PLUNGĖS RAJONO SAVIVALDYBĖS ŽELDYNŲ IR ŽELDINIŲ APSAUGOS, PRIEŽIŪROS IR TVARKYMO KOMISIJOS POSĖDŽIO PROTOKOLAS

2022 m. lapkričio 18 d. Nr. LK-300

DARBOTVARKĖ. Dėl sprendimo priėmimo dėl saugotinių medžių, augančių Parko g. 3A, Kulių mstl., Plungės r. sav., kurie numatyti kaip šalinami planuojamo įgyvendinti projekto „19 000 m² ploto teritorijos, esančios Kulių mstl., Kulių sen., Plungės r. sav., sutvarkymo, įrengiant parką, techninis projektas“ I etapo dalyje.

PROJEKTE SIŪLOMŲ KIRSTI MEDŽIŲ SCHEMA

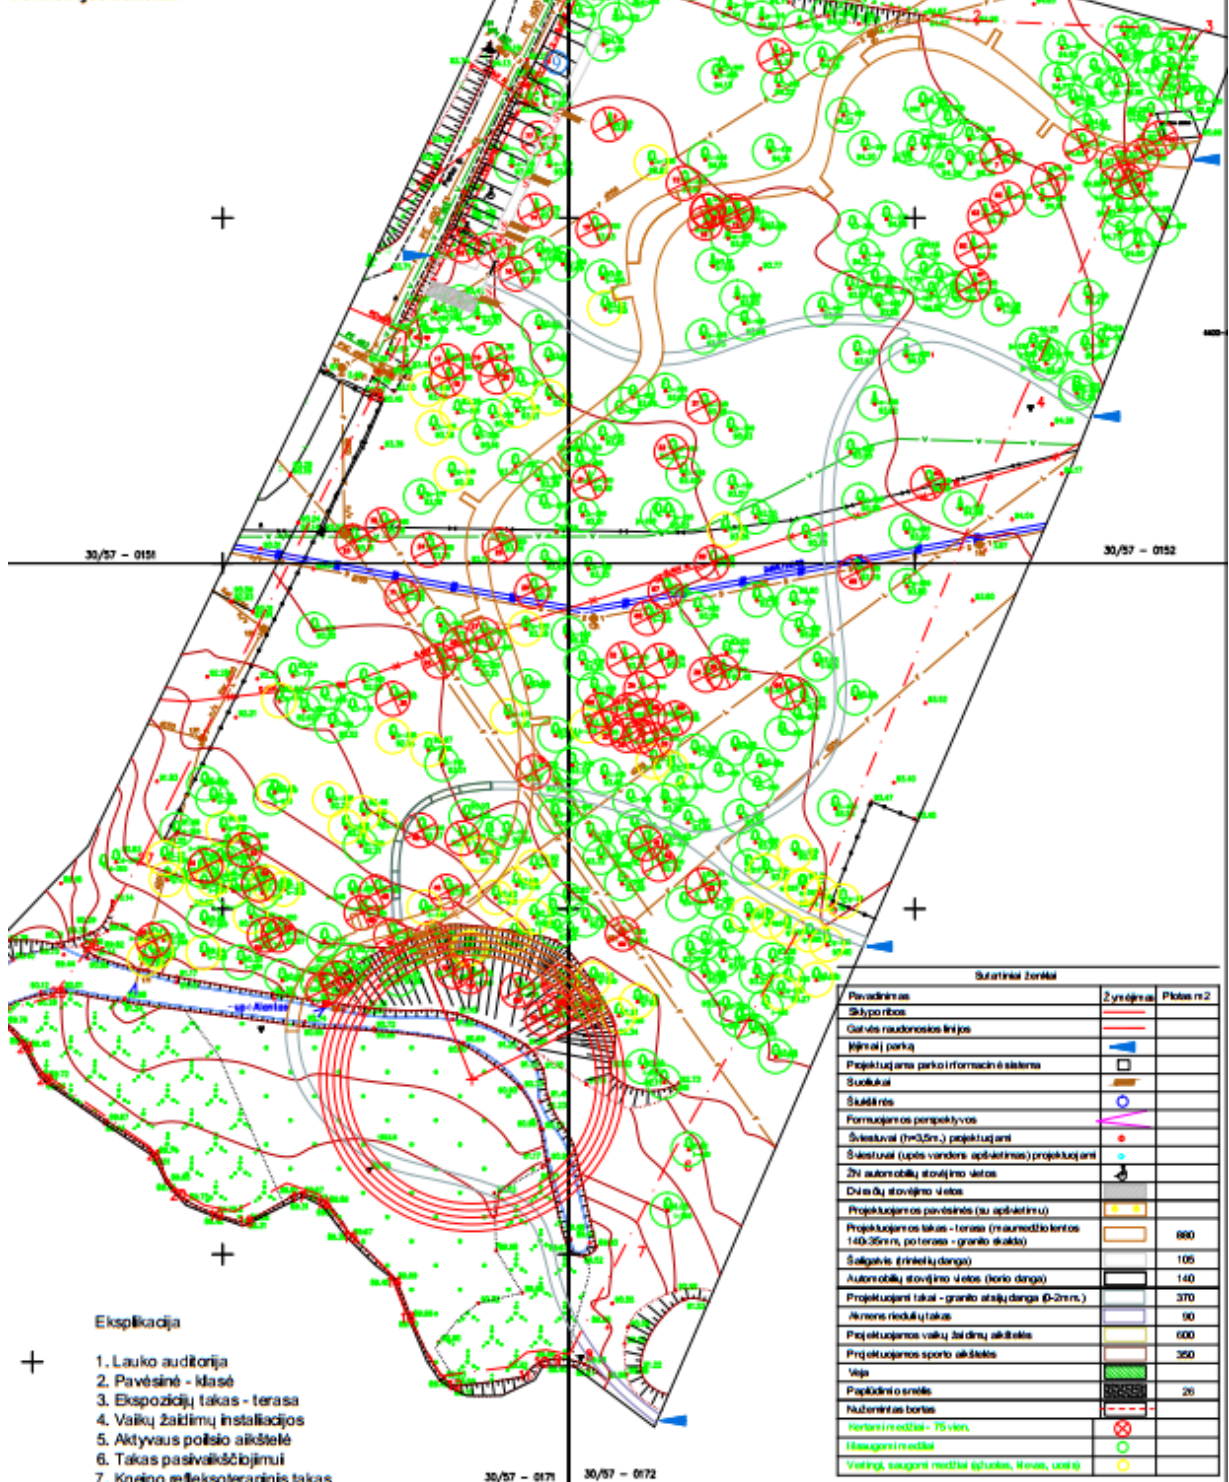
Komisija atsižvelgdama į želdinių ekspertizės ataskaitos išvadas rekomenduoja įvertinti Projekto sprendinius bei rasti galimybę išsaugoti Projekte eil. Nr. 16 ir 23 pažymėtus 31 ir 35 cm skersmens beržus bei kitus vertingus saugotinus medžius.

Medžių būklė Kulių miestelio parke techninio projekto 19 000 m² teritorijoje vertinta vizualiai, želdinius lyginant su sąlygiškai sveikais želdiniais. Kiekvienam vertinamam medžiui pažymėti numeriai, kurie buvo suteikti techniniame projekte (žr. schemą 9 psl.).

Vertinant medžius nerasta 7 medžių, kurie buvo pažymėti techniniame projekte kaip kirstini. Šie medžiai jau iškirsti arba išversti iki vertinimo. Tai 1, 2, 7, 8, 15, 16, 82 (numeriai pagal techninio projekto numeraciją).

2. Rekomenduoti įvertinti Projekto sprendinius bei rasti galimybę išsaugoti Projekte eil. Nr. 16 ir 23 pažymėtus 31 ir 35 cm skersmens beržus bei kitus vertingus saugotinus medžius. **Atsakingas Vietos ūkio skyriaus specialistas, kuruojantis Projekto įgyvendinimą.**
